STELLA, VIA

1636

Descrizione prestazionale dell'intervento

Foto del rilievo

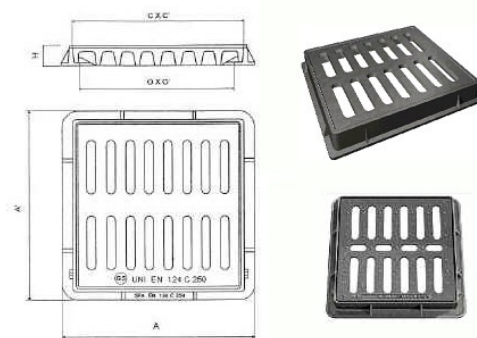
Criticità

Caditoia inadeguata

Sostituzione della caditoia con nuovo manufatto che verrà incassato e reso perfettamente complanare al pavimento. La caditoia non dovrà presentare fessure tali da costituire ostacolo o pericolo rispetto a ruote, tacchi o bastoni. I vuoti non potranno essere attraversati da sfere di diametro superiore ai 20 mm (preferibilmente non superiore a 15 mm); eventuali fessure parallele dovranno essere poste in senso ortogonale alla principale direzione di marcia.

Occorre fare una buona rasatura della finitura superficiale per evitare di creare altre criticità sulla pavimentazione per le persone con difficoltà motorie.
